## **TERMO DE ABERTURA DE VOLUME**

No dia 27 de janeiro de 2012 procedeu-se à abertura deste volume nº XX, do processo de nº 02001.000508/2008-99 referente ao Licenciamento Ambiental da UHE Santo Antônio, iniciado na folha 3.673.

Assunto: Atendimento às Condicionantes de 60 (sessenta) dias – LO nº 1044/2011,  
Ofício nº 825/2011/DILIC/IBAMA e Parecer nº 78/2011/COHID/CGENE/  
DILIC/IBAMA

Figura 3 – Curvas-chave para o canal de fuga da UHE Jirau (Santo Antônio na El. 70,0 m)

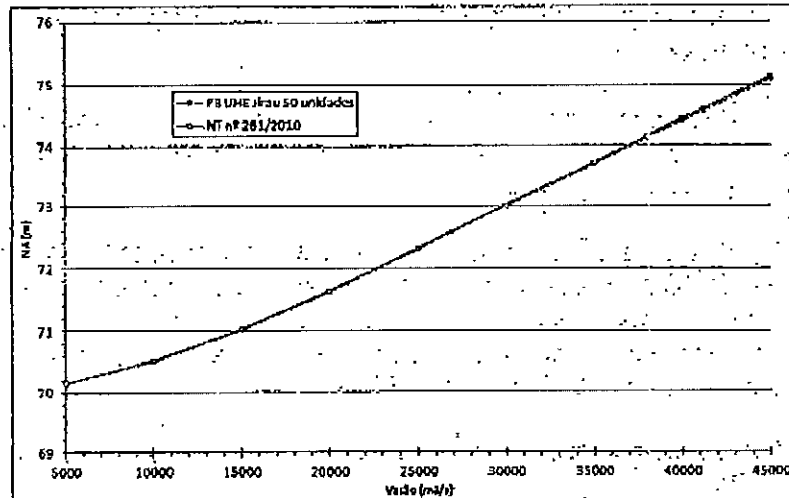
35. Por ocasião da mudança da referência altimétrica associada ao reservatório da UHE Santo Antônio para a El. 70,5 m, essa fundamentada pelas Notas Técnicas nºs. 261/2010 e 286/2010, e devidamente formalizada, após deliberação da Diretoria da ANEEL, mediante celebração de terceiro termo aditivo ao contrato de concessão dessa usina (Despacho nº. 955, de 01/03/2011), à aprovação do referido projeto de ampliação, exigiu-se o devido reconhecimento e incorporação dessa nova condição, por parte da Concessionária, à proposta até então submetida à apreciação da Agência.

Figura 4 – Níveis de jusante da UHE Jirau

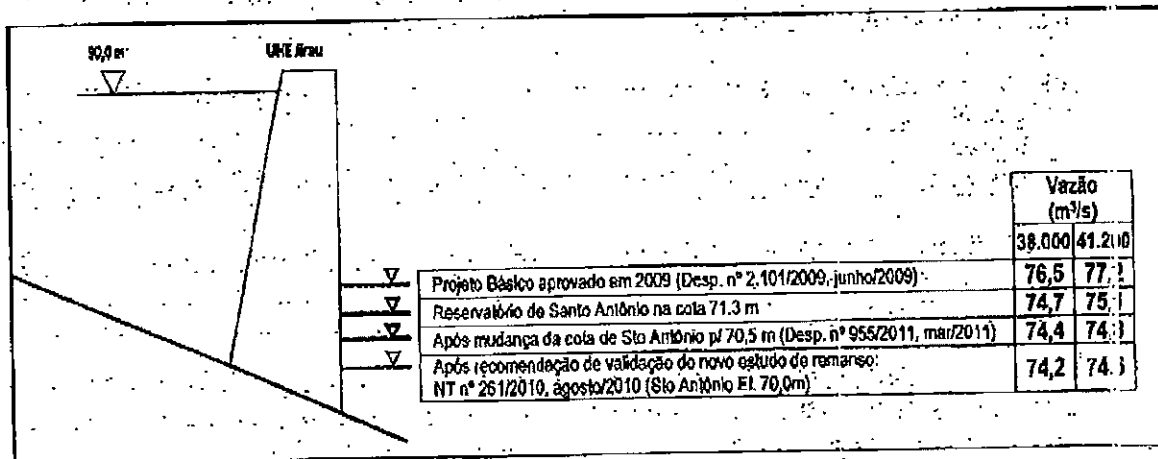
do rio Madeira (NT nº. 261/2010); em agosto de 2010, percebe-se que todas elas estão abaixo do limite anterior, conforme se ilustra na figura a seguir.

42. Com efeito, se também forem levados em consideração o conceito disposto na Equação 1, o marco temporal referente à homologação dos novos estudos de remanso e a adequação da cota operacional do reservatório da UHE Santo Antônio para El. 70,5 m (Despacho nº. 955, publicado no Diário Oficial da União em 10/03/2011) – além do cronograma de andamento do projeto apresentado pela ESBR em reunião realizada na Agência em 02/09/2011 (Figura 4) –, infere-se que as referências de níveis contidas na Tabela 2 permaneceram válidas por cerca de 65% do tempo referente à elaboração do projeto.

Figura 6 – Níveis de Jusante da UHE Jirau ( $Q = 38.000 \text{ m}^3/\text{s}$ ) e Curva "S" do Projeto da UHE Jirau

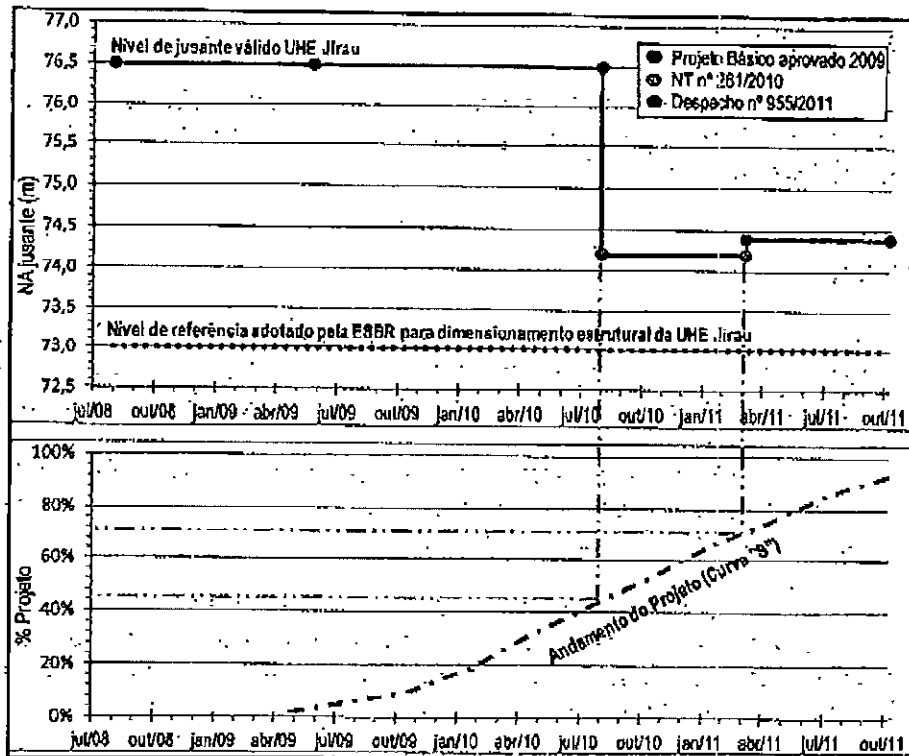
49. Não obstante, conforme consta da correspondência VP/PC 539/2011, de 24/03/2011 (Parágrafo 36), no momento da adequação do projeto de ampliação da UHE Jirau, a Concessionária afirmou que "[...] A UHE Jirau foi projetada e está sendo construída de acordo com critérios técnicos que suportam a nova cota prevista no referido Despacho. Entretanto, apesar de não haver impacto estrutural, esta alteração reduz a energia assegurada de Jirau [...]". Tal afirmação contradiz o que foi apresentado recentemente à Agência, principalmente com relação aos fatores de majoração de cargas, visto que, conforme consta da Tabela 9, para o reservatório de Santo Antônio na El. 70,5m, os fatores estariam abaixo dos preconizados em norma.

Foto 20: Pátio de Estocagem próximo à cota de inundação – margem esquerda, próximo ao corpo principal do reservatório, a montante da confluência com o igarapé Jatuarana.

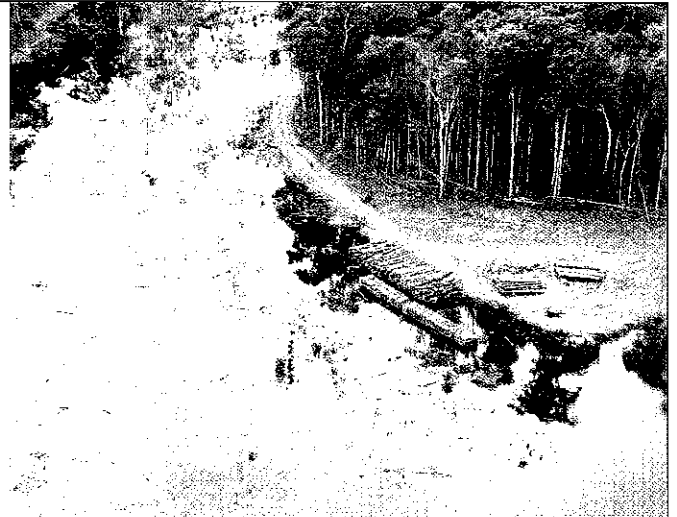
- (i) que efetue a imediata retirada das pilhas de madeira registradas na foto 20 e além disso, mobilizar imediatamente as balsas para a retirada das pilhas de madeira que estão situadas dentro da cota de inundação, fotos 9 e 14;
- (ii) inicie a retirada dos resíduos da supressão que se encontram sobrenadantes no reservatório, priorizar as áreas que apresentam importância paisagística e navegação, exemplo: praias e pontos de atracadouros de embarcações;
- (iii) apresentar ao IBAMA, no prazo de 10 (dez) dias, o plano de retirada do material sobrenadante;
- (iv) efetuar, no prazo de 10 (dez) dias, o enleiramento do material lenhoso acumulado nas proximidades da faixa de área de preservação permanente (foto 25); e

Figura 1. Comparação da vazão e cota reais do rio Madeira e a vazão e cota utilizadas na modelagem de qualidade de água.

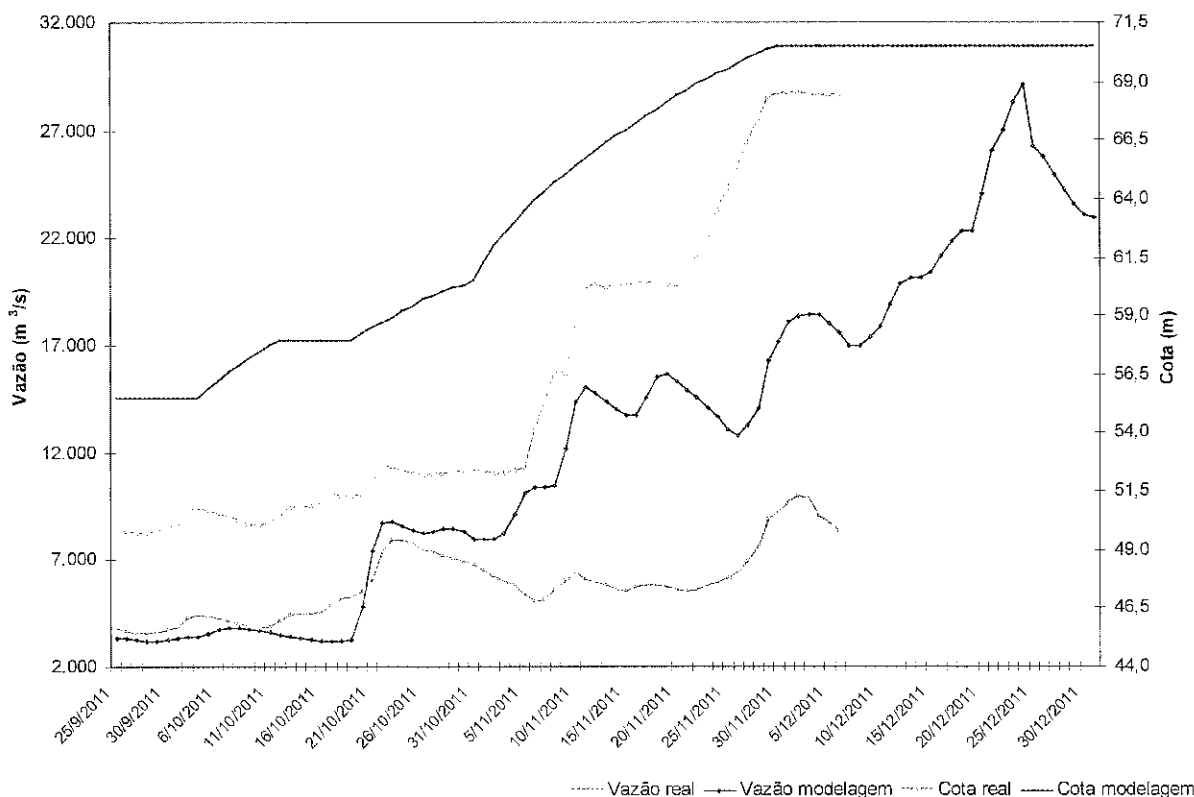
A continuidade de enchimento do reservatório demanda também maior atenção quando se avalia a vazão afluyente observada em campo (vazão real). Comparando os dados de vazão encaminhados pela SAE verifica-se que a vazão afluyente real vem sendo bastante inferior a vazão utilizada na modelagem matemática, como ilustrado na Figura 1, o que pode indicar, caso essa situação permaneça, cenários de qualidade de água menos favoráveis àqueles simulados inicialmente.
